Samrådsredogörelse tillhörande förslag till detaljplan för RIBBAN 7 m.fl, , Nyköping, Nyköpings kommun

Hur samrådet bedrivits

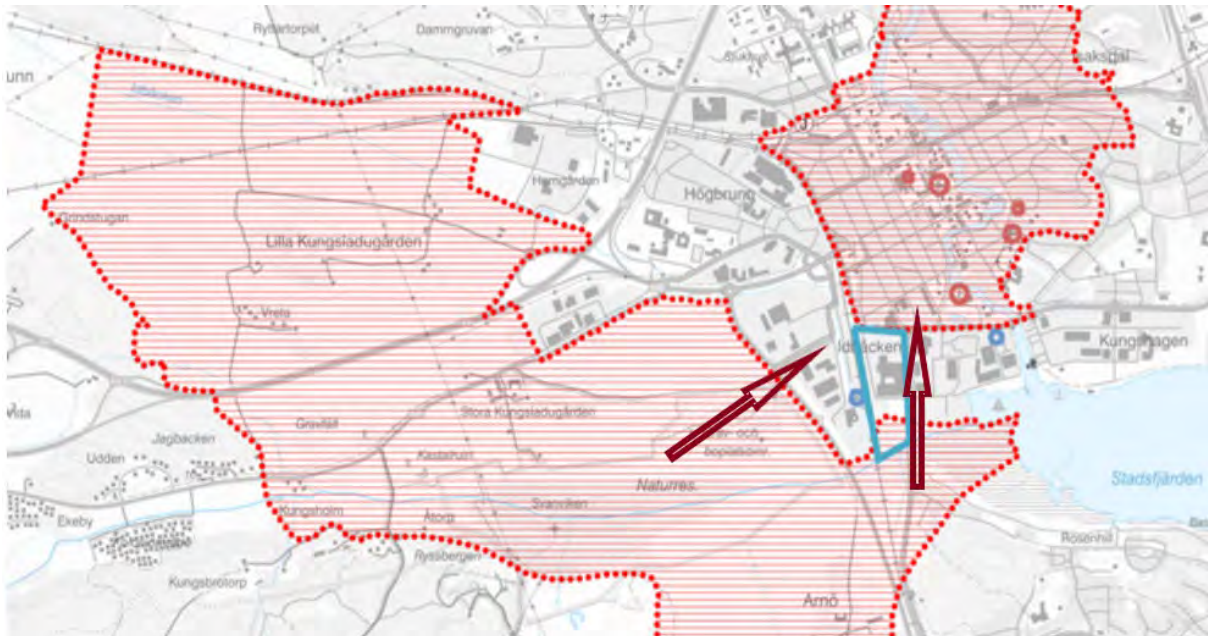
Planförslaget innebär att byggnadshöjden ökar generellt inom området och blir högre än bebyggelsen norr om Hamnvägen, där riksintresse för Nyköping tar vid. Detta gäller i synnerhet sexvåningshuset i det nordvästra hörnet och åttavåningshuset i det sydöstra hörnet av planområdet. Byggnaderna har en högsta nockhöjd på 26 respektive 32 meter. Detta byggnader motiveras med att byggnaderna är placerade i strategiska lägen och är tänkta att utgöra entréer till kvarteret och staden. I konsekvensbeskrivningen konstateras att avståndet till stadens historiska byggnader är så stort att åttavåningshuset inte kommer att dominera eller skymma någon historisk byggnad eller del av riksintresset utifrån de studerade vyerna. Länsstyrelsen vill dock framhålla att riksintresset för Nyköping präglas av låg kvartersbebyggelse, 3 - 4 våningar, och höga historiska byggnader såsom Nyköpingshus, kyrkorna och klockstaplarna. Det finns en risk att nya höga byggnader i riksintressets närhet leder till att de historiska monumenten får konkurrens och att riksintressets läsbarhet försämras genom kumulativ påverkan, vilket i ett längre perspektiv kan leda till påtaglig skada på riksintresset. Länsstyrelsen anser mot denna bakgrund att höghusens höjder därför behöver sänkas och tydligare underordnas riksintresset.

I andra delar av planområdet ökar byggnadshöjden till mellan fyra och fem våningar. Detta är något högre än den anslutande stadskärnan även oms sadeltak och en begränsning av byggnadshöjden mot Hamnvägen till 14,5 meter är tänkt att utgöra en anpassning till den lägre stadsbebyggelsen i norr. Enligt konsekvensbeskrivningen innebär inte de ökade höjderna att riksintresset Nyköping påverkas negativt, men de kommer att påverka stadsbilden i kombination med de föreslagna höghusen.

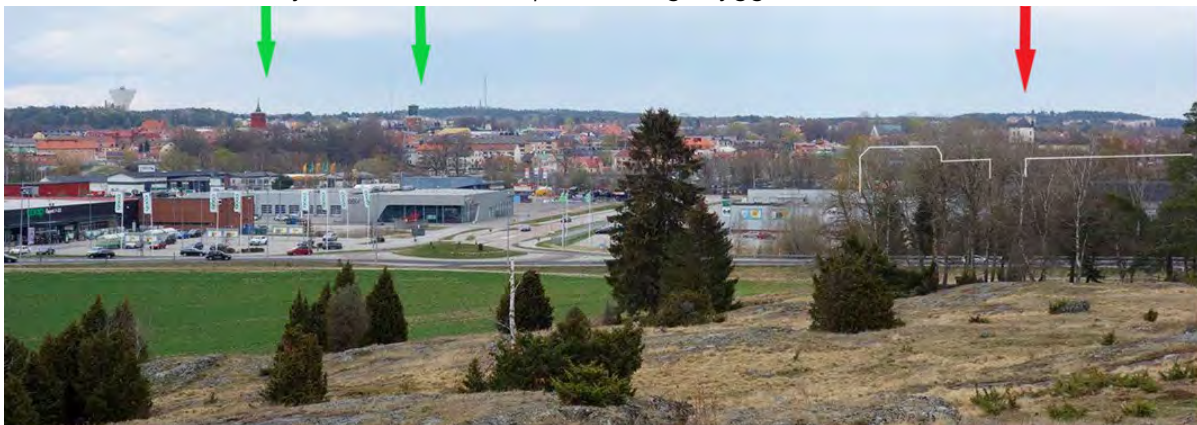
Länsstyrelsen befarar att *kumulativa effekter som kan orsaka påtaglig skada* kan uppstå om de befintliga, sentida höga byggnaderna kompletteras med planförslagets höga 6- och 8-våningshus i det aktuella brytningsområdet mellan de riksintressanta kulturmiljöerna, något som såväl siluettanalys som Länsstyrelsen granskningsyttrande för gällande översiktsplan har framhållit. De föreslagna byggnadshöjderna kommer att bli synliga både i nära och långt perspektiv. Den antikvariska konsekvensbedömningens förslag, att befintliga trädridåer kommer att skymma de planerade höga husen (se bland annat text och bild på sidorna 33, 35, 37) är inte en tillförlitlig försäkran om skydd, utan föränderlig eftersom vegetationsridåer kan tas bort och vegetationen dö.

Planområdet, värmeverkstornet och silon (blått) de båda riksintressanta kulturmiljöerna, de historiska markörerna klockstaplarna, kyrkorna och Kungstornet (rött) vilka bör fortsätta att dominera stadssiluetten och siktlinjer där den aktuella planens höga byggnader kan komma att dominera.

Flyghinderanalys

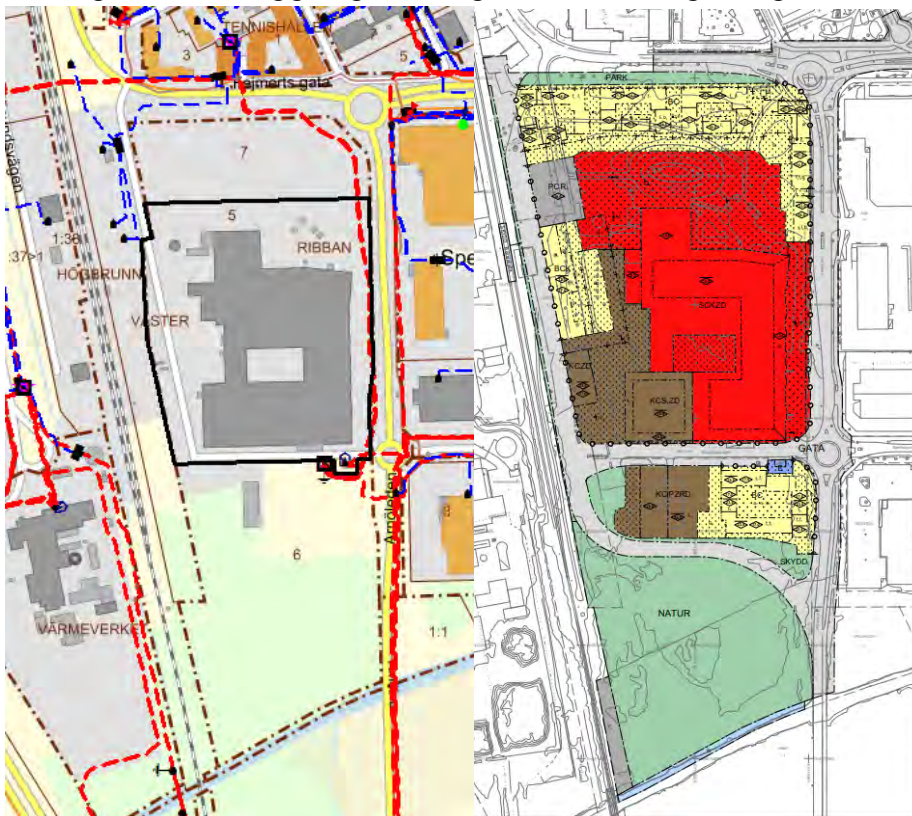
Kommunen har varit i kontakt med Stockholm Skavsta flygplats efter samrådet och de har meddelat att de inte har några synpunkter på planförslaget. Då granskningsförslaget inte anger högre bebyggelsehöjder än vad som presenterades i samrådsförslaget gör kommunen bedömningen att synpunkten kvarstår. Flygplatsen och Luftfartsverket, LFV, kommer att höras under granskningen.

Komplettering inkommen från Vattenfall enligt:

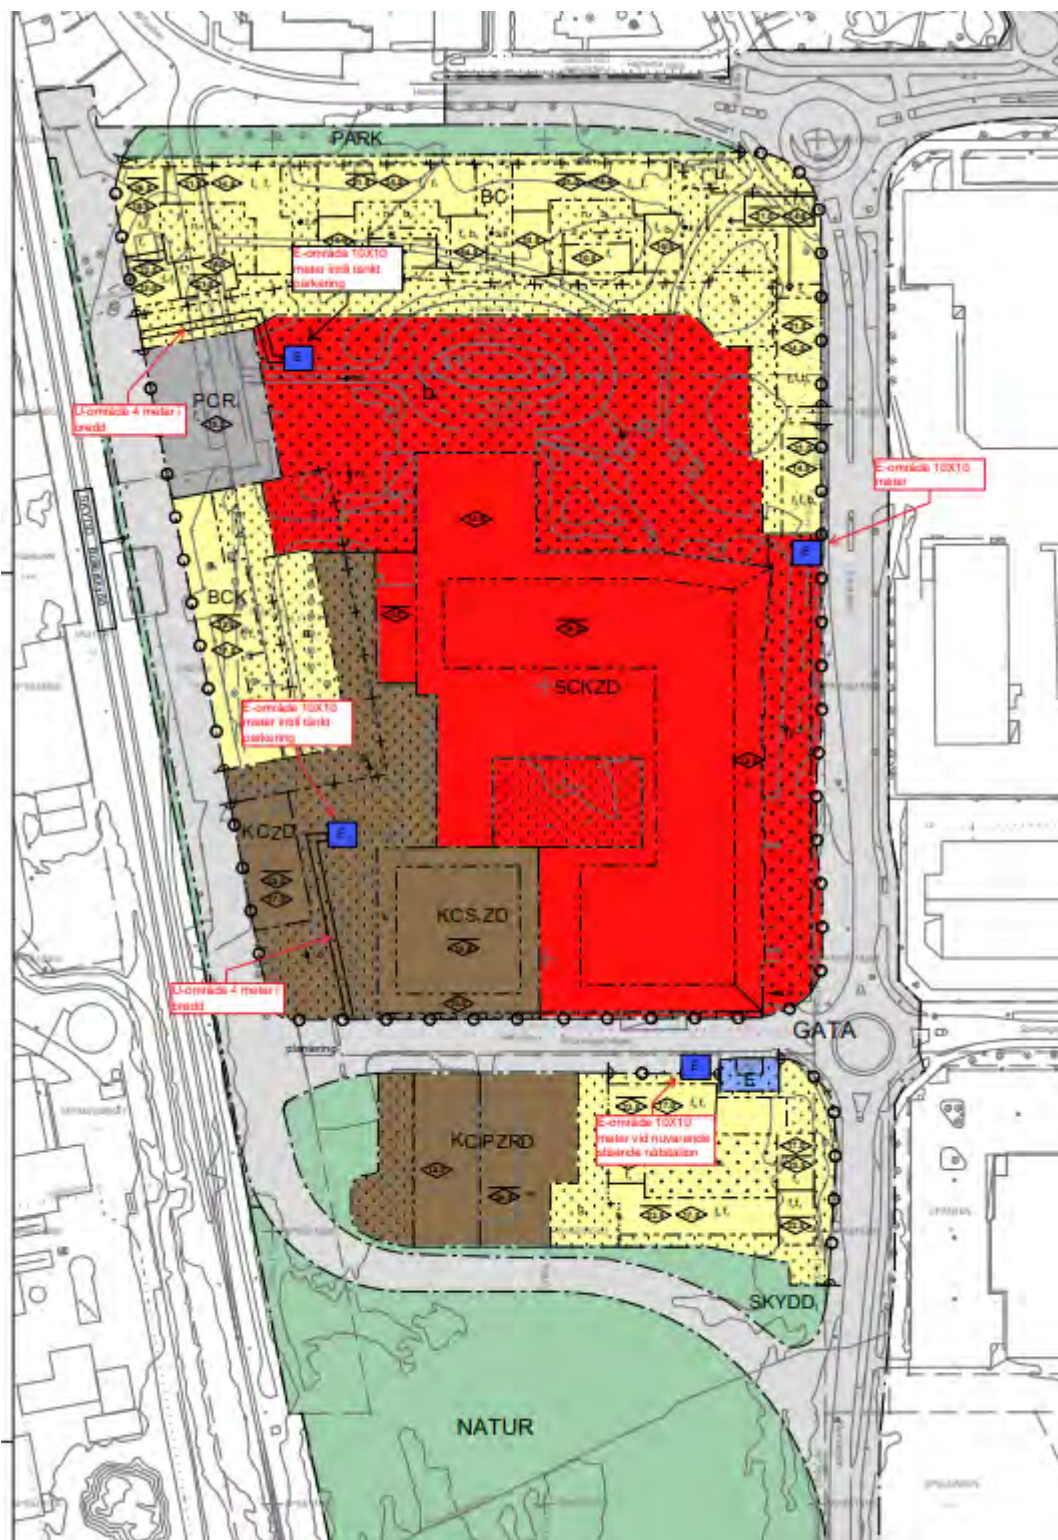
- Vid ny infart till fastigheten skall befintlig markkabel förläggas i rör. Detta beställs samtidigt som beställning av el-serviser.
- Befintliga elnätanläggningar måste hållas tillgängliga under alla skeden av genomförandet.

- Någon anläggning, tex byggnad, får inte uppföras invid elnätanläggning tillhörande Vattenfall Eldistribution så att gällande säkerhetsavstånd inte hålls.

Bemötande:
